OGGETTO: Procedimento di Valutazione di Impatto Ambientale, integrato ai sensi dell'art. 10, c.3 del D.Lgs. 152/2006 con la Valutazione di Incidenza di cui all'articolo 5 del D.P.R.357/1997, comprensivo dell'autorizzazione paesaggistica di cui all'art. 146 del D.Lgs. n. 42/2004 e della Verifica del Piano di Utilizzo delle Terre e Rocce da Scavo, D.P.R. 120/2017, art. 9, per il progetto: SS 67 "Tosco Romagnola" per i lavori di adeguamento del tratto tra la località S. Francesco in Comune di Pelago e l'abitato di Dicomano. Variante di Rufina (FI). Lotto 2A -2B.

OGGETTO: Procedimento di Valutazione di Impatto Ambientale, integrato ai sensi dell'art. 10, c.3 del D.Lgs. 152/2006 con la Valutazione di Incidenza di cui all'articolo 5 del D.P.R.357/1997, comprensivo dell'autorizzazione paesaggistica di cui all'art. 146 del D.Lgs. n. 42/2004 e della Verifica del Piano di Utilizzo delle Terre e Rocce da Scavo, D.P.R. 120/2017, art. 9, per il progetto: SS 67 "Tosco Romagnola" per i lavori di adeguamento del tratto tra la località S. Francesco in Comune di Pelago e l'abitato di Dicomano. Variante di Rufina (FI). Lotto 2A - 2B.

In qualità di Presidente pro tempore dell'Associazione " Vivere i

Foto 5

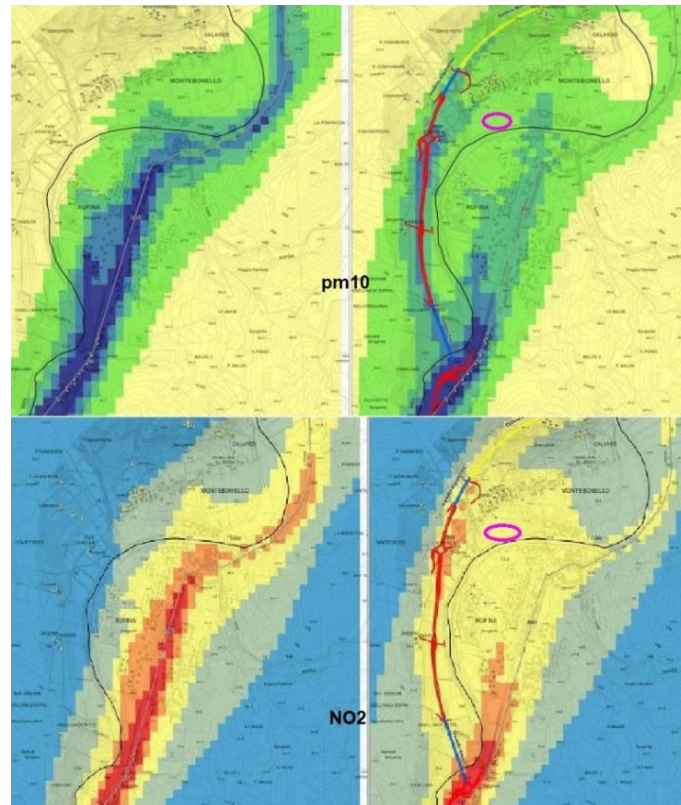
Oltre a questa mancanza, notiamo che comunque sia, in questa area, vi sarà un accumulo degli inquinanti visto lo sbocco anche della vicina galleria (a ridosso anche dei molti edifici che si trovano in quella zona). Per correttezza diciamo che la fabbrica insalubre è rimasta al centro del paese, e in un certo senso lo è anche di Rufina, anche se è separata dal fiume Sieve. Nella foto 5, il cerchio in rosa (a dx) è l’area dove è situata la fabbrica (in quella zona ci sono anche altre attività artigianali).

Nelle fotosimulazioni delle emissioni NO₂, ci sembra strano anche che tutto il centro di Rufina (eccetto davanti alla Coop), rimanga tra 0,5 e 1 (mcg/mc – colore giallo). In quanto c’è anche la Stazione Ferroviaria con diversi parcheggi sempre pieni di auto, ed una circolazione interna che crea un movimento dovuto agli spostamenti tra scuola, lavoro, servizi, sport, quasi esclusivamente sempre nelle ore di punta. Ed è impensabile immaginare di diminuire il traffico interno e/o generato dalle attività locali, o che coloro che arrivano da Pontassieve o Dicomano, possano preferire la nuova variante per arrivare nel centro abitato di Rufina (con dispendio di km. inutili). A Rufina c’è anche un distributore di benzina, che si presume possa essere attrattivo per gli automobilisti per rifornirsi del carburante, anch’esso determina movimento dei mezzi in quel luogo (pesanti e non).

Foto 9

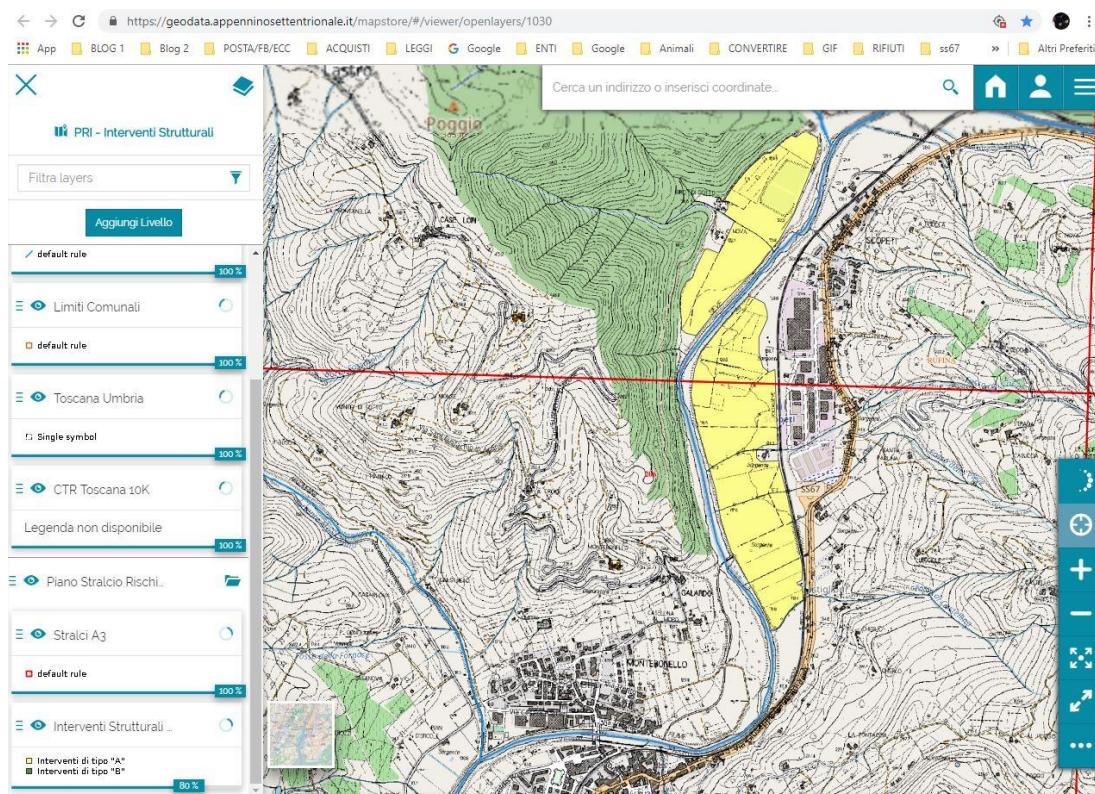
I piloni del viadotto che esce dalla galleria per congiungersi alla rotatoria di Scopeti, ricadono in gran parte nella cassa di espansione in riva sinistra del fiume Sieve, dividendola in due. **Eventuali volumi compensativi alla naturale espansione dell'acqua in caso di esondazione, e per non aggravare il RISCHIO a valle, da dove vengono recuperati? Lo ribadiamo anche più avanti.**

Foto 17

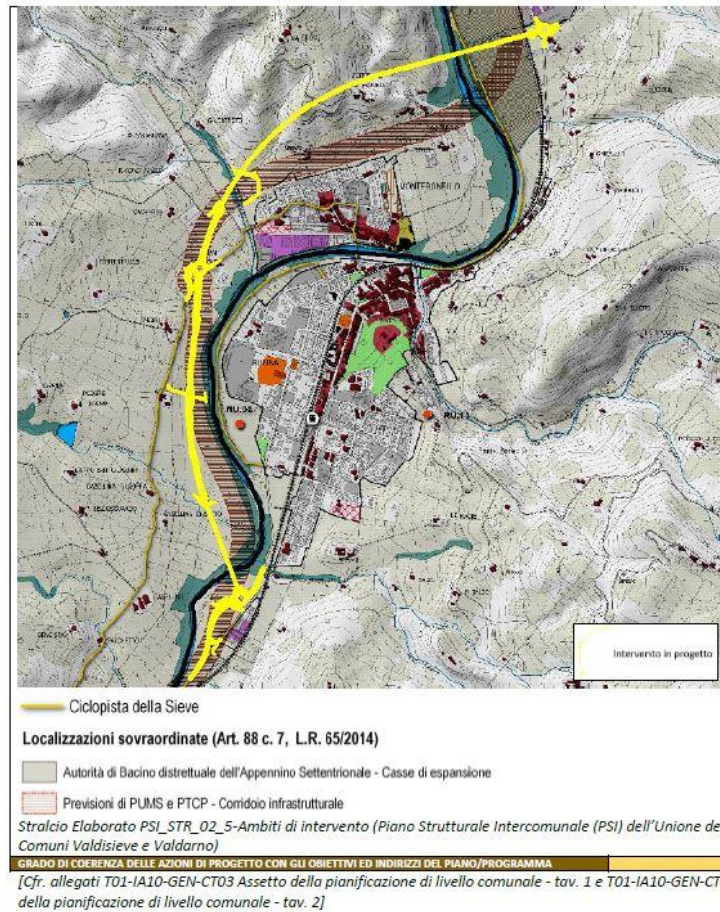
Inoltre percorre un tracciato completamente al di fuori del corridoio infrastrutturale previsto che era stato lasciato abbastanza largo proprio per permettere di adagiarsi il nuovo tracciato, anche se avesse avuto bisogno di qualche correzione, comunque rimanendoci dentro. Foto 17

E meno male che, sul lato di Pontassieve, dove scorre quasi per intero il progetto, doveva essere quasi tutto in “armonia” morfologica e seguire i lineamenti del paesaggio (con diversi tratti definiti “a tasca” ecc.). Anche la stessa Relazione del RU Pontassieve- Elab. A, si esprimeva in modo simile: *“L’insieme delle trasformazioni, compresa quella più importante del nuovo tracciato stradale della statale 67, dovrà essere pensato, progettato e realizzato tenendo conto dello straordinario paesaggio che attraversa questo territorio e della sua fragilità dovuta ai due fiumi, Sieve e Argomenna, che lo attraversano”*.

Foto 21

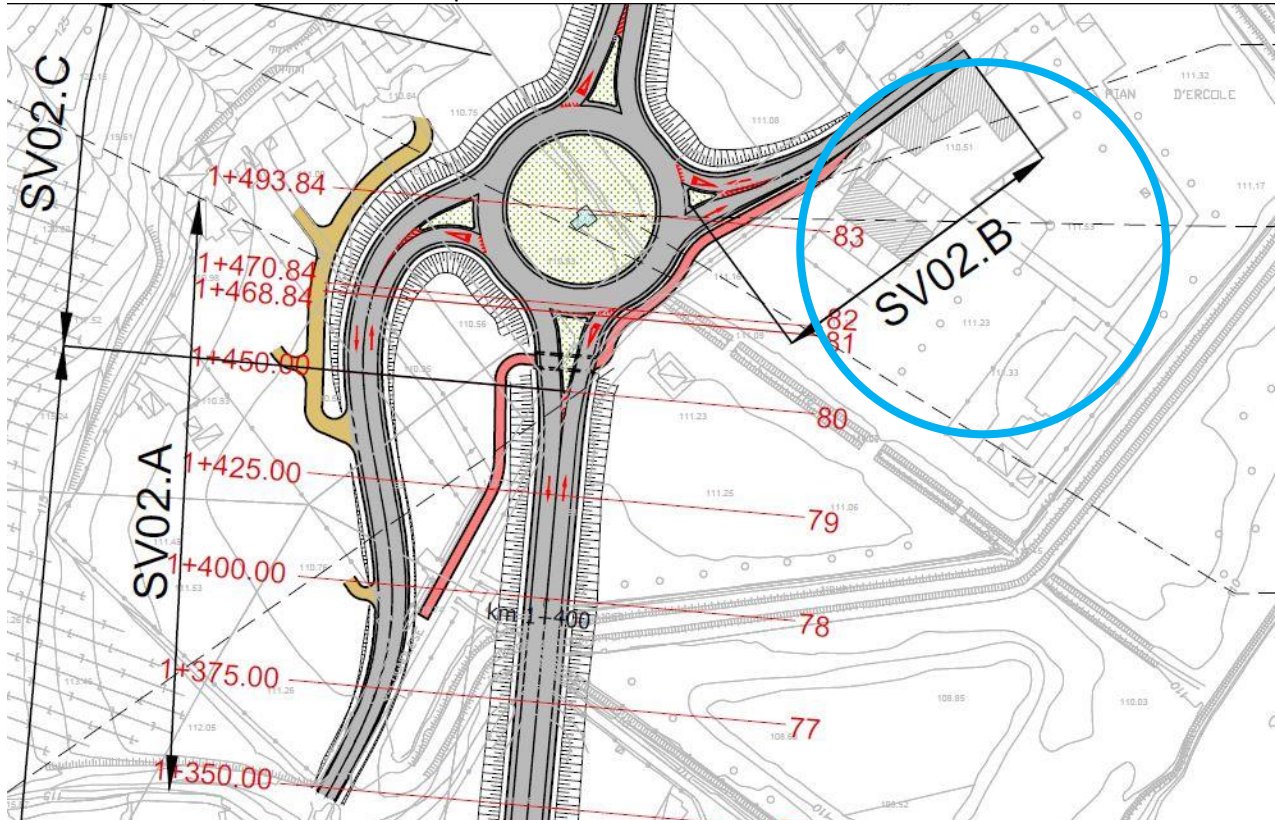
Intanto partiamo dal solito **rilevato** rispetto al piano di campagna: come si vede nelle foto 21 (T011A20GENPP01), 22 (rendering simulato) e 23 (Google Maps), l'**uscita** per Montebonello finisce quasi direttamente dentro alle finestre dell'Albergo Pian d'Ercole Resort (attualmente in vendita – cerchio blu). L'uscita è ancora in rilevato (stando al rendering) e passa proprio davanti al cancello e alle finestre della casa colonica principale (da dove passerà poi anche la mini pista ciclabile), e circa alla stessa altezza della palazzina dei mini appartamenti (subito sulla destra).

Nei campi dove è prevista la rotatoria ci sono diversi **canali di raccolta dell'acqua** proveniente dai campi e vigne sovrastanti, anch'essi pieni di fossi che si ricollegano a quelli in piano che poi defluiscono in Sieve. I 2 fossi principali rimangono completamente **TOMBATI** (come si evince dalle planimetrie) a causa: uno della rotatoria stessa, uno sia dallo svincolo ovest che dal tracciato principale (tutti in rilevato) minimo di 4 metri. Soprattutto quello sotto la rotatoria è già oggi causa anche di allagamenti dei campi durante piogge intense perché il materiale che viene portato dalla collina tende ad ostruirlo lungo il percorso, formando dei tappi. Che il materiale, durante la pioggia, venga trasportato dall'alto verso il basso sembrerebbe cosa palese da capire, a meno che non si faccia passare una tubazione enorme sotto strada fino alla Sieve (che piano piano però si riempirebbe, i contadini di quegli orti lo sanno bene, basta chiederlo a loro), ma non ci sembra di aver capito che sia così. Quindi quando ci saranno piogge intense quel punto costretto tra i rilevati di rotatoria, uscite e tracciato, diventerà una bella piscina.

Foto 24 pozzi e derivazioni

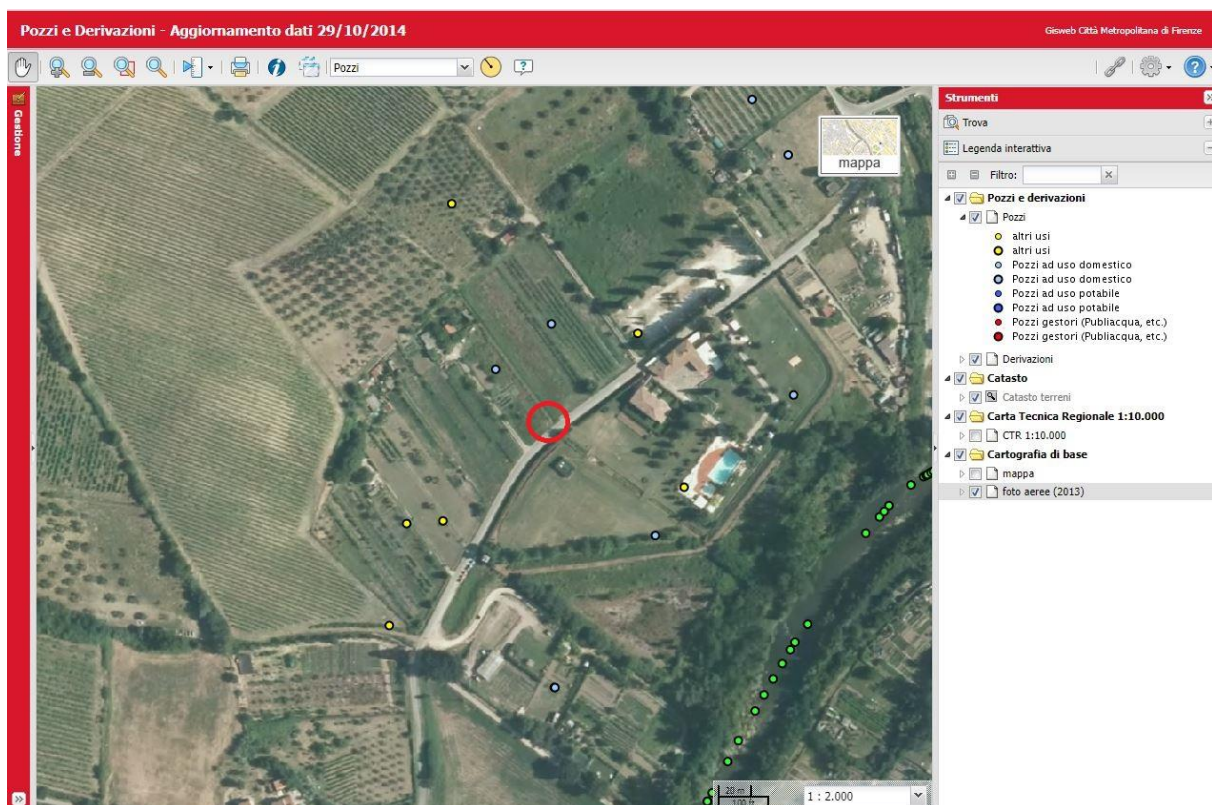
Addirittura un POZZO, a servizio di 3 famiglie (oltre agli orti) che vi hanno la residenza, RESTA completamente SOTTERRATO sotto la ROTATORIA. Stiamo scherzando? Foto 24

Nella foto sopra l'immagine della [mappa](#) dei pozzi e derivazioni della Città Metropolitana di Firenze, che tuttavia non è aggiornata, oltre a quello in rosso ne mancano anche altri (l'ultimo aggiornamento risale al 2014).

Foto 30

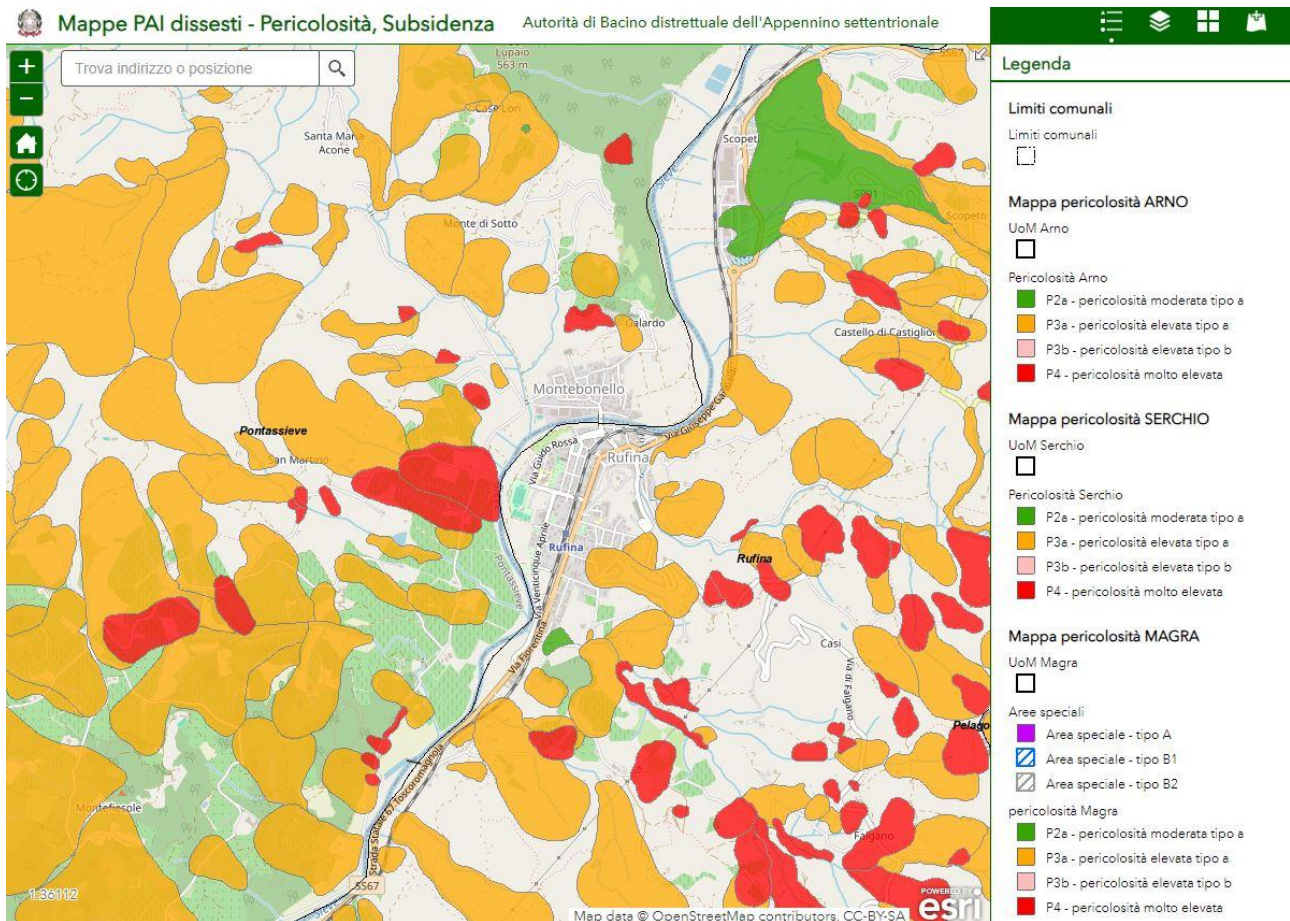
Si tenga presente che nell'area di Pian d'Ercole ci sono delle **frane** anche attive (se ne ha una dimostrazione con alcune abitazioni a monte, ma soprattutto dalla cartografia dell'Autorità di Bacino distrettuale dell'Appennino settentrionale ²⁴ e dai rilievi effettuali nel corso dell'ultimo anno dalla ditta che ha fatto le trivellazioni per il progetto in oggetto). Dalla cartografia del PAI si notano i tanti punti con pericolosità P4 molto elevata e P3a elevata. Anche sotto la galleria che passa sotto la Torre di Montebonello notiamo delle aree in P4. Foto 30

Foto 9 planimetria delle interferenze

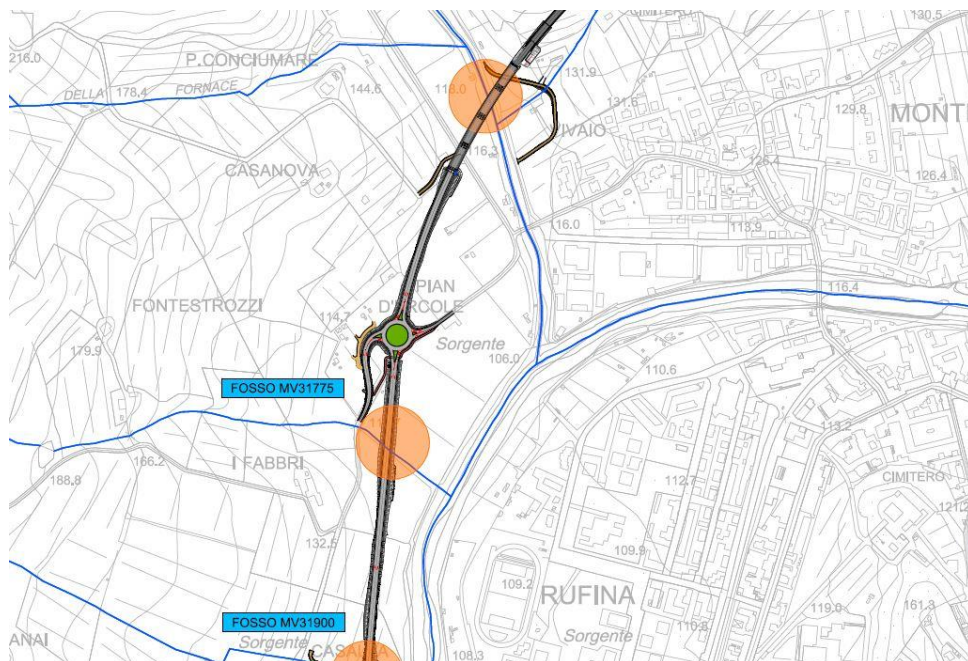
Stando al documento T00ID01IDRCI01A (planimetria delle interferenze), si fa notare che oltre ai punti evidenziati nei cerchi di colore arancio (che riguardano i fossi che il tracciato incontra lungo tutto il percorso – foto 9), ai fini delle interferenze nella zona di Pian D'Ercole (dove ribadiamo c'è un Albergo – Pian D'Ercole Resort) formato da una casa colonica con torretta oltre ad un altro immobile di più recente costruzione dove ci sono i miniappartamenti dell'Albergo (il tutto circoscritto da opere a difesa per il rischio idraulico), ci sono altri fossi di raccolta acque dei campi soprastanti (già accennato nelle precedenti Osservazioni).

In particolare proprio a ridosso della rotatoria di Pian D'Ercole, delle uscite e del tracciato. Ribadiamo che durante i periodi piovosi (anche intensi da qualche anno a questa parte, dovuti certamente al cambiamento climatico in atto), questi FOSSI che non hanno nessun nome, eccetto quello dato dai contadini del luogo, sono di primaria importanza, ma sembrano rimanere tombati dalla realizzazione dell'opera. Ciò comporterà oltre a far diventare delle pozze immense i campi che ne rimarranno allagati, sarà pericoloso per chi transiterà sulla vecchia Via Colognolese, dove c'è anche una postazione di cassonetti per i rifiuti urbani. Proprio a lato di questi, tra la cabina ENEL e i cassonetti, c'è un fosso che fa defluire l'acqua in Sieve (si vede anche da Google Maps – foto10). Che raccoglie l'acqua dei campi che si incanala lungo il fossetto lungo strada passando sotto la strada.
